## SERVICE INFO – INA 0029

# Fütyülő hang az ékszíjhajtás területéről

Gyártók: Opel, Vauxhall

Motorkód: C13DT, Z13DT, Z13DTJ, Y13DT, Z13DTH

1. ábra: Termékhelyettesítés

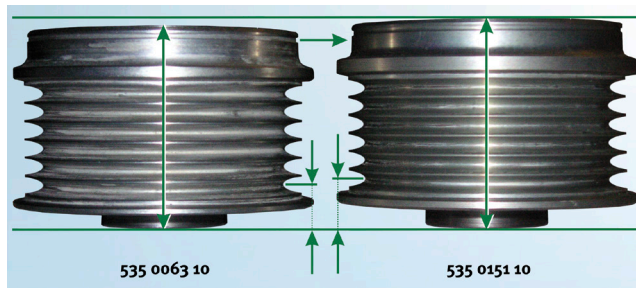
**Elhárítás:**  
 A DENSO generátoroknál a járműgyártó szerint az eredetileg beszerelt szabardonfutót ki kell cserélni INA márkájú módosított generátor-szabardonfutura (lásd 1. ábra).
